**Avis délibéré sur un projet d'installation d'une centrale  
solaire au sol sur des surfaces agricoles à Avant-lès-  
Marcilly et Fontaine-Mâcon (10) porté par la société AKUO  
WESTERN EUROPE AND OVERSEAS**

n°MRAe 2024APGE71

Nom du pétitionnaire	AKUO WESTERN EUROPE AND OVERSEAS
Communes	Avant-lès-Marcilly et Fontaine-Mâcon
Département	Aube (10)
Objet de la demande	Demande de permis de construire une centrale solaire au sol sur des surfaces agricoles.
Date de saisine de l'Autorité environnementale :	07/05/24

**Figure 2: Plan de masse du projet**

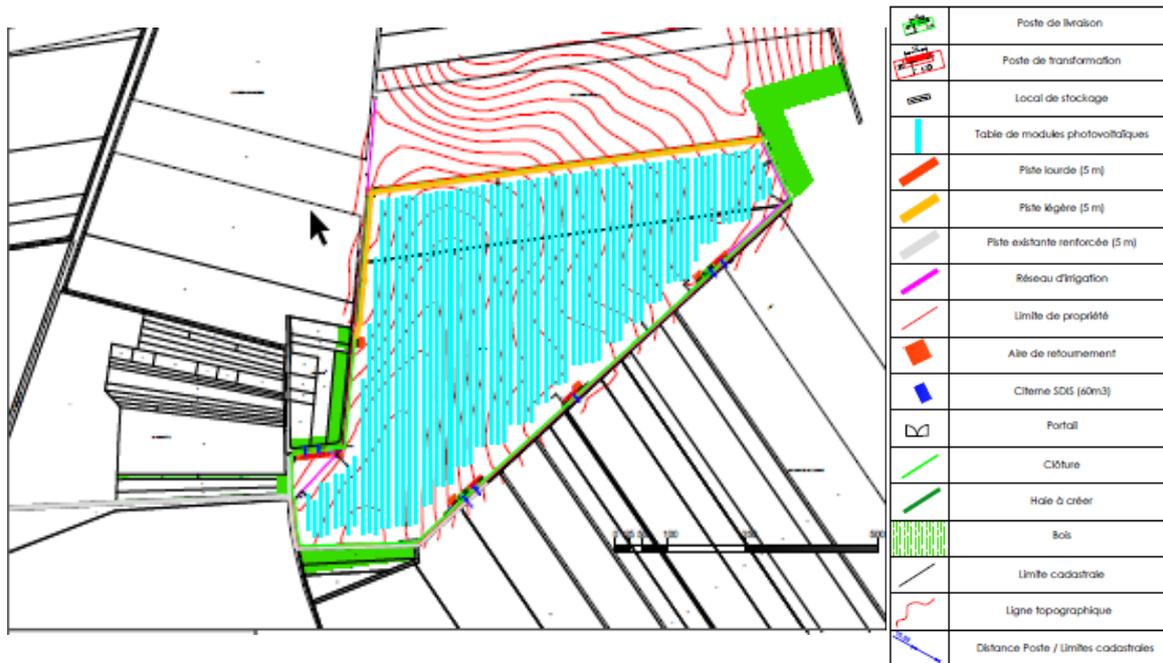
La future centrale sera équipée de 2 postes de livraison, 5 postes de transformation, d'une clôture,

de pistes d'accès, et de 2 citernes incendies.

**Figure 3: culture mécanisée entre les panneaux**

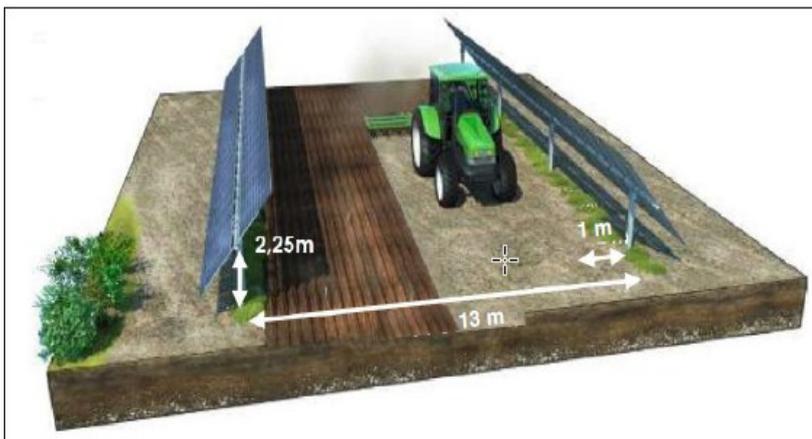
Compte tenu du caractère agricole et de production d'énergie de ce type d'aménagement, l'Ae s'est interrogée sur les avantages et inconvénients au plan environnemental que présente ce type d'installation.

***L'Ae recommande au pétitionnaire de justifier ce choix d'aménagement au regard de son bilan environnemental et d'établir, en lien avec les services de l'État et la Chambre départementale d'Agriculture, un retour d'expérience à l'issue d'une première période d'exploitation de 3 ans sur le bon fonctionnement d'une production agricole durable, avec évaluation des éventuels gains ou pertes de rendement et des impacts tenant compte des intrants utilisés, couplée à une production énergétique.***

**L'Ae s'est aussi interrogée, dans ce contexte, sur la logique du pétitionnaire qui présente un projet qu'il qualifie d'« agrivoltaïque » et lui recommande de justifier ce qualificatif au regard du décret récent publié<sup>6</sup>.**
